| 女川原子力発電所第2号機 工事計画審査資料 |                   |
| 資料番号                  | O2-他-F-24-0014_改0 |

# 女川原子力発電所第2号機 3.11地震等の影響を踏まえた建屋の耐震評価について (指摘事項に対する回答)

2021年7月12日  
東北電力株式会社

## 事前損傷が終局耐力に与える影響に関する耐震実験結果(荷重-変形関係)

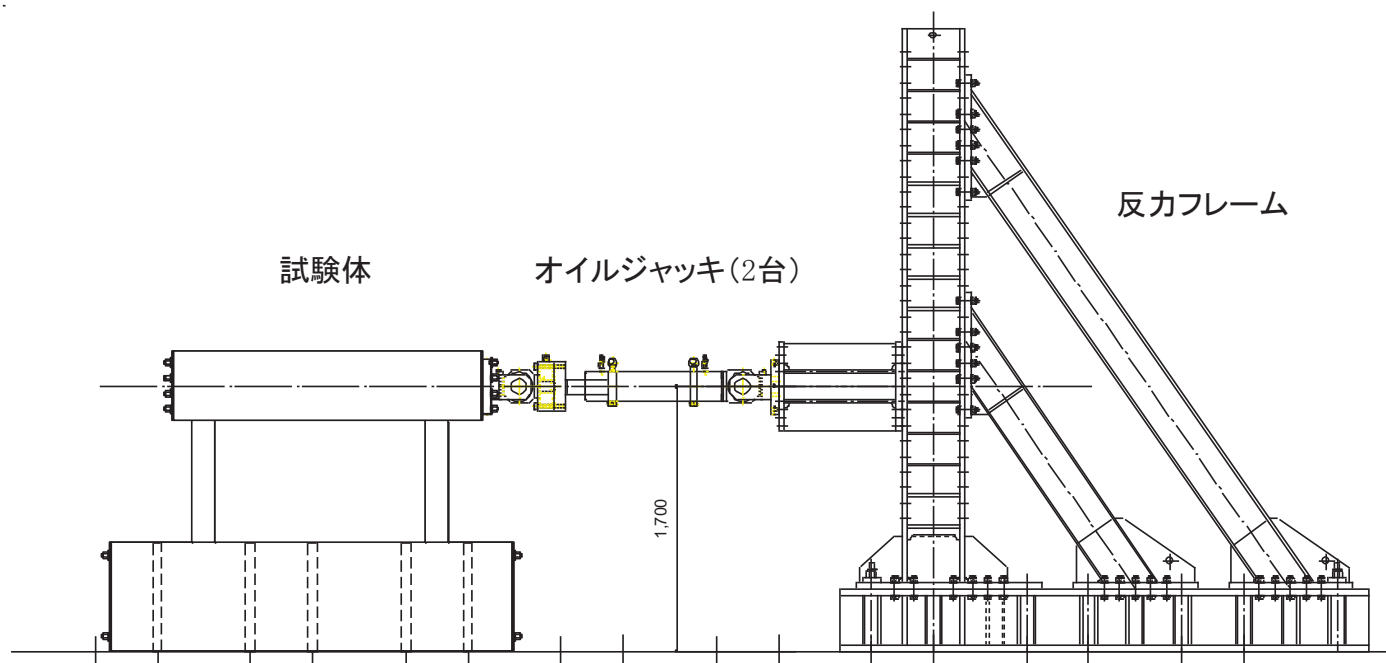
| No. | 実施日                     | 指摘事項   |
|-----|-------------------------|--|
| 1   | 令和3年4月27日<br>第970回 審査会合 | 弾性設計用地震動に対する許容限界を明確にするとともに、許容限界に対する設計結果を説明すること。また、既工認実績のない許容限界を用いる場合には、妥当性を説明すること。 |

- ・原子力施設建屋の基準地震動Ssに対する評価基準値(せん断ひずみ: $2.0 \times 10^{-3}$ )の約3倍の事前損傷(層間変形角: $6.0 \times 10^{-3}$ )を与えたケースも含め、**全てのケースで終局耐力は無損傷の試験体と同等**となる結果が得られた。
- ・事前損傷度合いとして、3.11地震による2号炉原子炉建屋オペフロ下部の応答を上回る変形量(層間変形角: $0.75 \times 10^{-3}$ )を与えたケース、および、原子力施設建屋の基準地震動Ssに対する評価基準値(せん断ひずみ: $2.0 \times 10^{-3}$ )並を与えたケースは、**本加力においても、評価基準値(せん断ひずみ: $2.0 \times 10^{-3}$ )付近での耐力低下は認められなかった。**

地震による事前損傷が、設計で使用しているスケルトンカーブ(JEAG式)の終局耐力に与える影響は小さいことを確認した。また、損傷度 I, II では、JEAG式に対して、原子力施設建屋の基準地震動Ssに対する評価基準値(せん断ひずみ: $2.0 \times 10^{-3}$ )での耐力低下は認められなかった。
